Beteiligung der Behörden gemäß § 4 Abs. 2 BauGB

3. Änderung des Bebauungsplan Nr. B7 „Schulstraße“

Abgabe Stellungnahme

1 Lageplan TW Maßstab 1:1.000

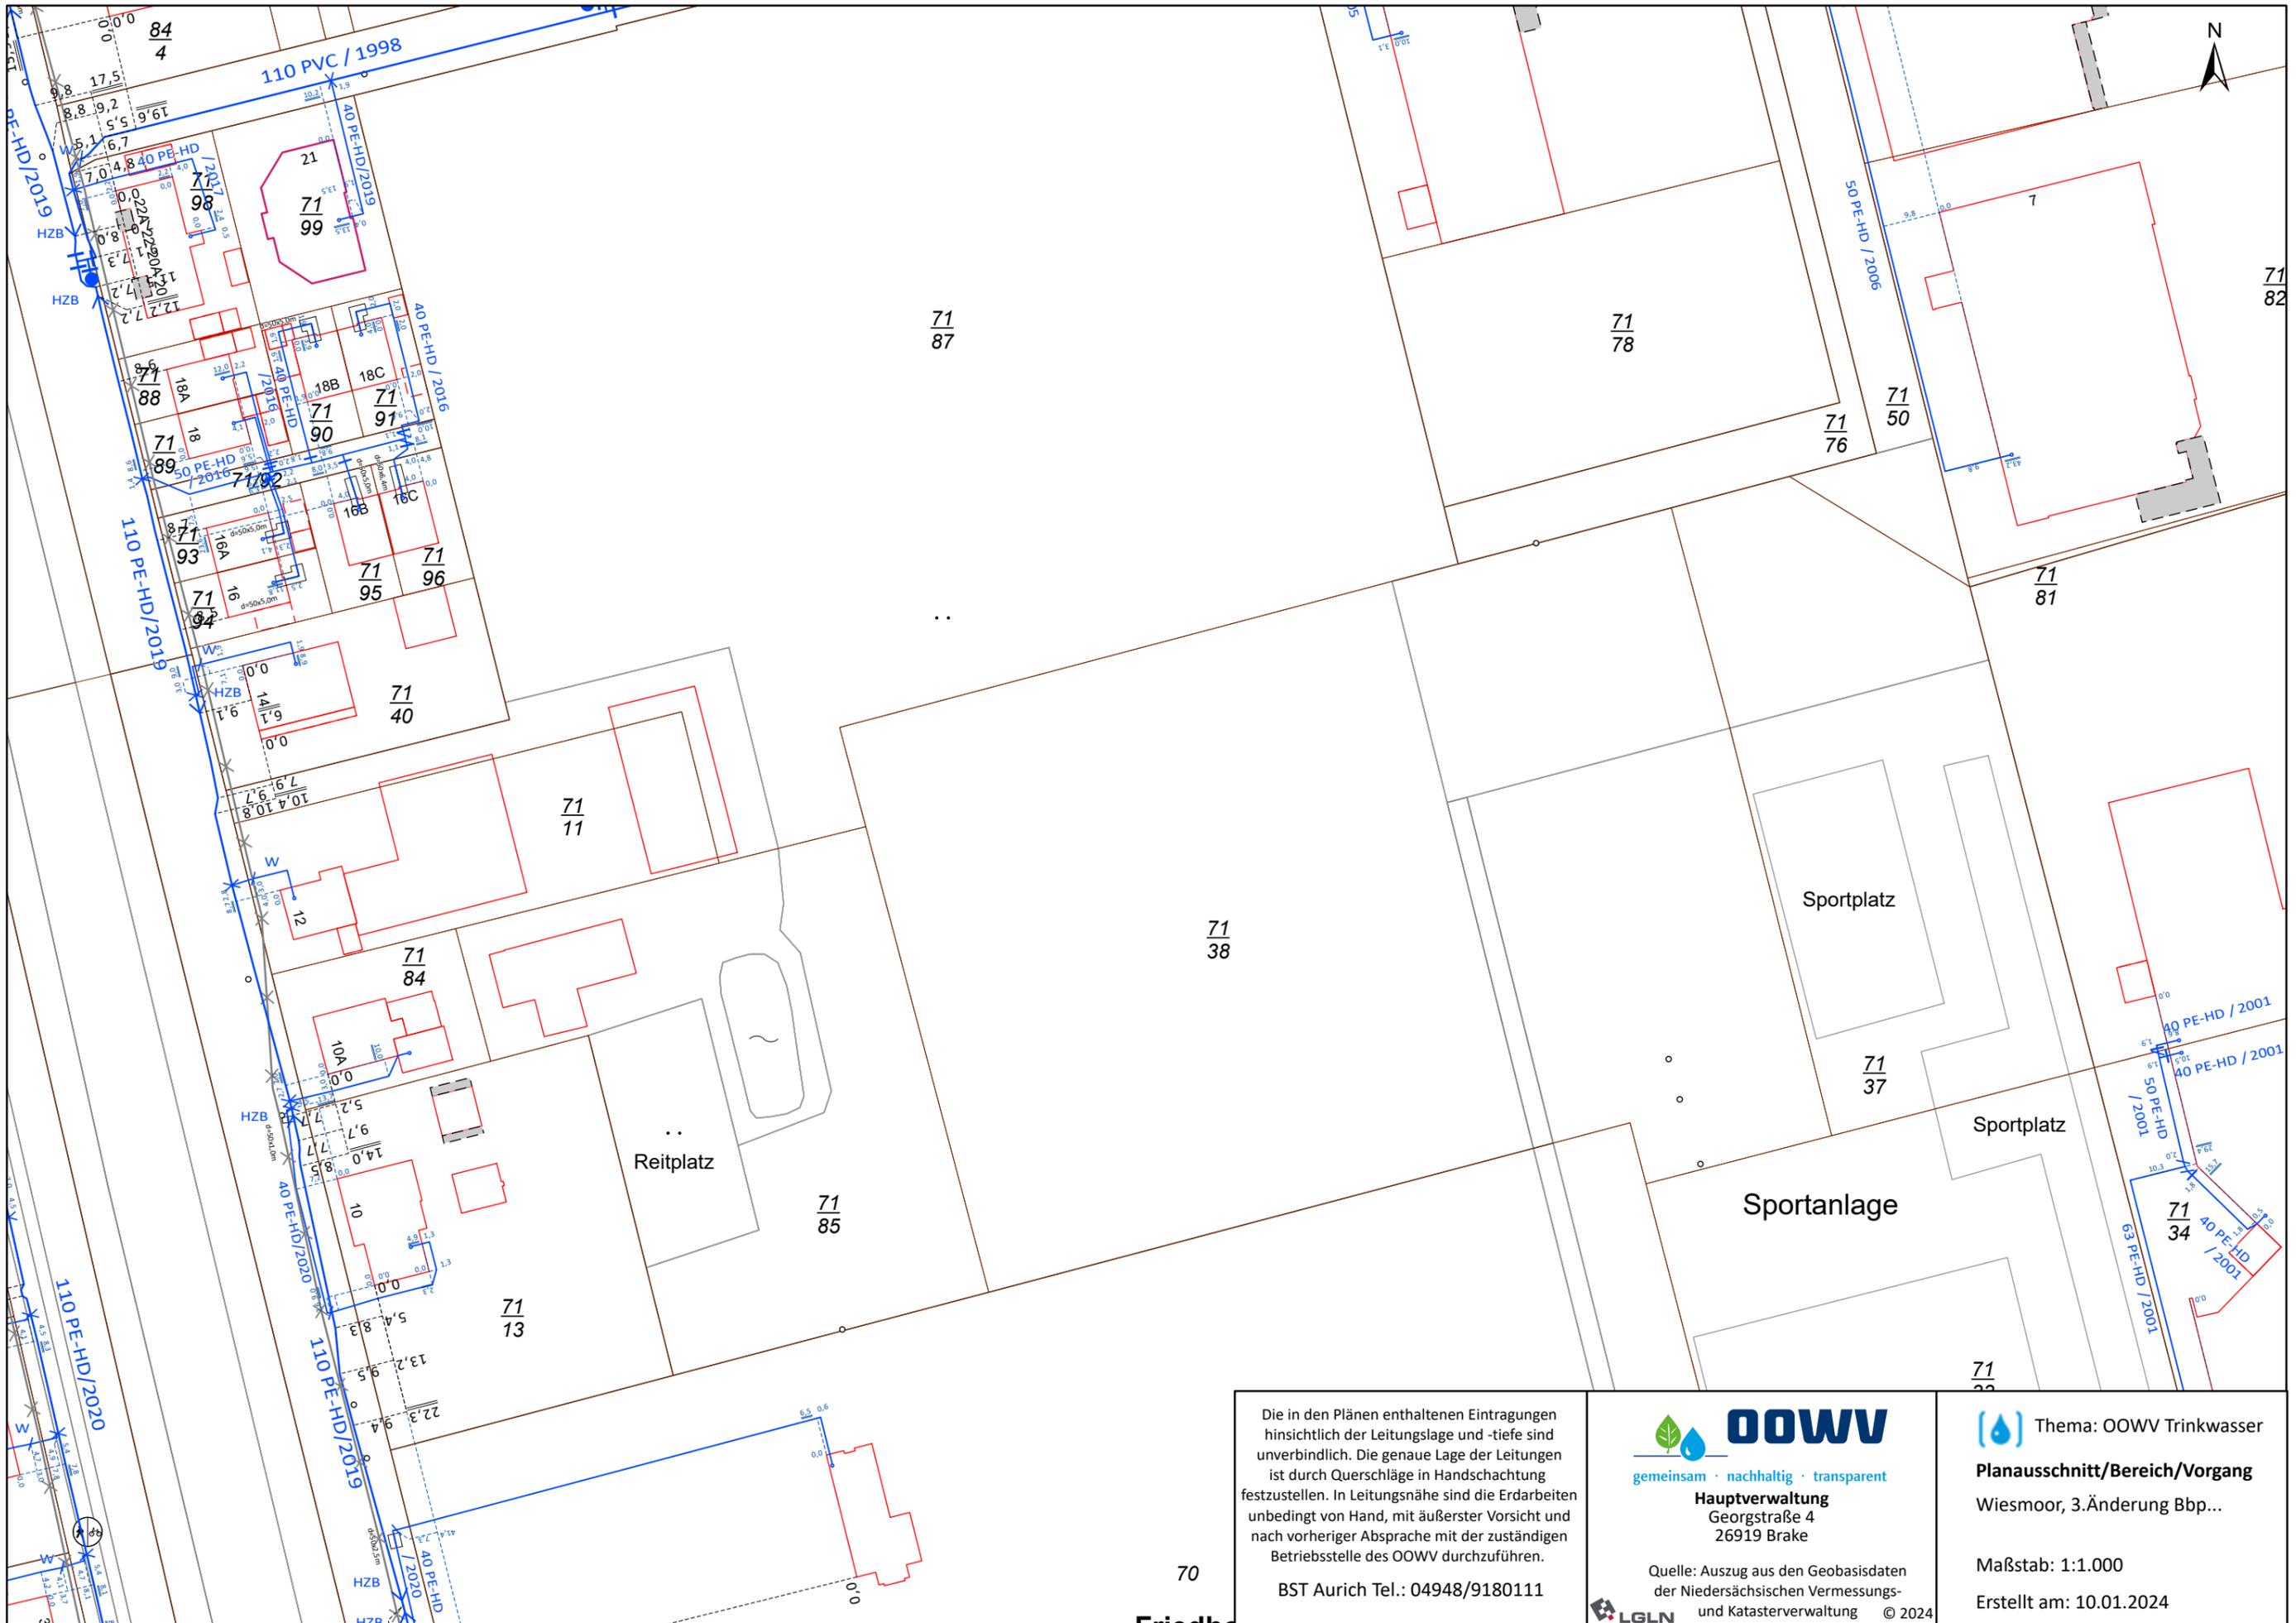
Im angrenzenden Bereich des Plangebietes befinden sich Versorgungsleitungen des OOVV.

Die Einzeichnung der angrenzenden Versorgungsanlagen in dem anliegenden Plan ist unmaßstäblich. Genauere Auskünfte gibt Ihnen gerne der Dienststellenleiter Herr Henkel von unserer Betriebsstelle in Aurich, Tel: 04948 9180111, vor Ort an.
